**INTERSPIRO**

# Produktuppdateringar

## Uppdaterade delar i tillbehörssystemet

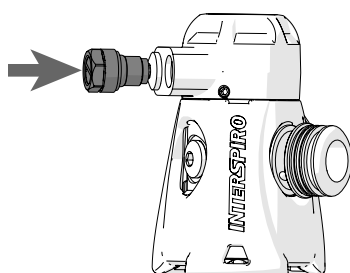
- a,** Den nya dyklampan kan beställas på artikelnummer 32316-52. Den kräver tre AAA batterier (ej inkluderade), har en varierande ljusstyrka på mellan 10-300 lumen och tål dykdjup på upp till 100 meter.
- b,** Glaset med automatisk nedbländning har utgått och är ersatt med ett glas med 7 DIN, artikelnummer 30589-52, eller ett glas med 9 DIN, artikelnummer 30589-51. Båda säljs i 5-pack.
- c,** Tillbehörsskenan har fått ny design och är nu lite bredare.
